ニュートリー株式会社

## 「PG 電動ポンプ Q」 製品表示及び AC アダプタ形状変更のご案内

3. 主な変更点  
●製品本体表示

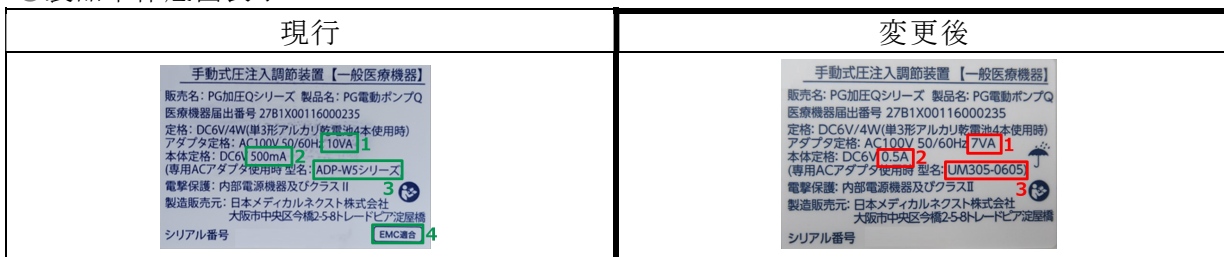
社名ロゴを変更

- 製品本体底面表示

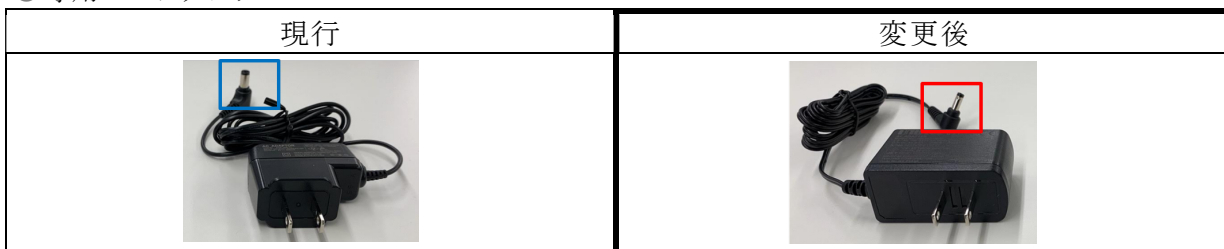
1. AC アダプタの変更に伴い 10VA → 7VAへ変更
2. 単位の変更
3. 専用 AC アダプタ使用時型名を変更
4. 「EMC 適合」を削除

- 専用 AC アダプタ

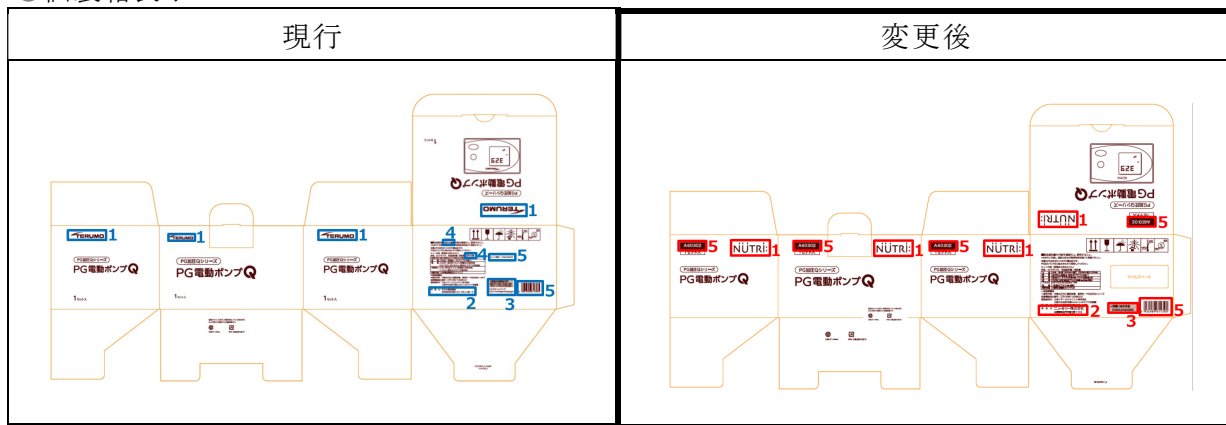
プラグ形状の口径を  $\Phi 5.5 \rightarrow \Phi 4.0$  へ変更  
(現行品と変更品との互換性はございませんので、使用切り替え時ご注意ください。)
